Service Information

SINTOMAS:

- 1 – Indicação permanente da função zoom 2X, 3X, 4X.
- 2 – Mute aleatório quando usa-se a saída de áudio digital via cabo coaxial.

Figura 1

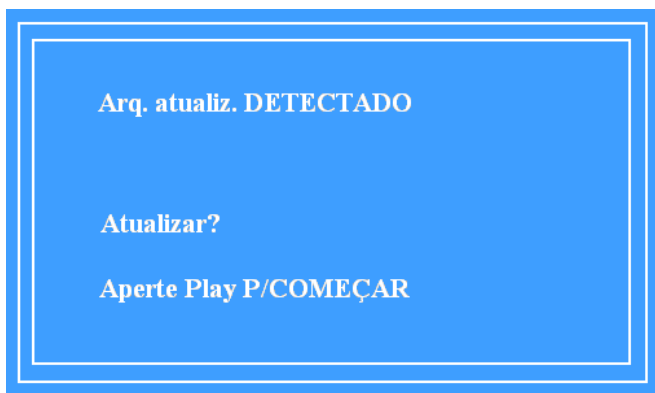
1. Coloque o disco de atualização no DVD e aguarde,
2. Deverá surgir na tela do TV a informação **Arq. atualiz. DETECTADO** (Figura 1),
3. A seguir deve-se pressionar PLAY para começar a atualização
4. Deverão aparecer as seguintes mensagens: **Cópia de arquivo** e **ATUALIZANDO**, a seguir a gaveta deve abrir, neste momento o disco de atualização deve ser retirado.
5. O processo de atualização deve ocorrer em aproximadamente 60 segundos encerrando com o fechamento da gaveta.
